Beteiligung der Träger öffentlicher Belange

Bebauungsplan mit örtlichen Bauvorschriften "Südstadt - MTV Sickingenplatz - / MTV-West", Stadt Heidelberg,(TK 25: 6618 Heidelberg-Süd)
Unterrichtung der Behörden und sonstigen Träger öffentlicher Belange gemäß § 4 Absatz 1 BauGB i. V. m. § 3 Absatz 1 Satz 1 Halbsatz 1 BauGB
Beteiligung der Behörden und sonstigen Träger öffentlicher Belange gemäß § 4 Absatz 1 BauGB

**Bebauungsplan mit örtlichen Bauvorschriften Südstadt –MTV Sickingenplatz - /MTV-
West**

Bebauungsplan mit örtlichen Bauvorschriften Südstadt – MTV Sickingenplatz - / MTV-West

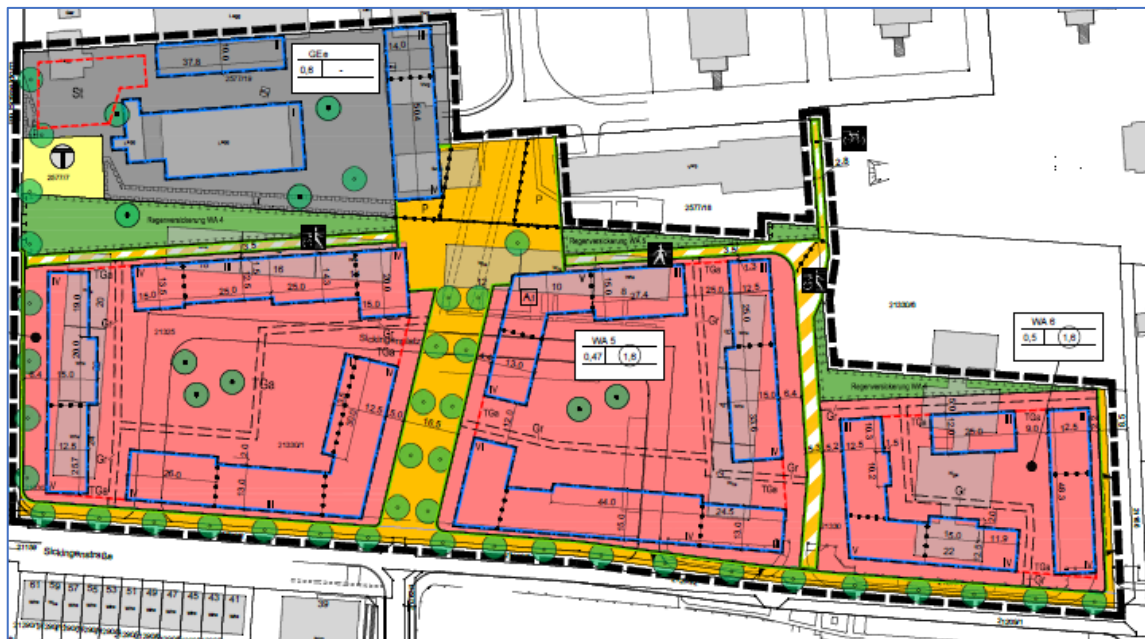
Der B-Plan-Vorentwurf berücksichtigt diese Hinweise zur ungünstigen Frischluftversorgung der Bebauungsplangebiete und zur hohen bioklimatischen Bedeutung der Grünfläche am Sickingenplatz nicht, sondern trägt im Gegenteil durch zusätzliche Verdichtung, teilweiser Gebäudeaufstockung, und durch teilweise Überbauung vorhandener Grünflächen am

Sickingenplatz zur weiteren Verschlechterung der bereits ungünstigen bioklimatischen Situation bei.
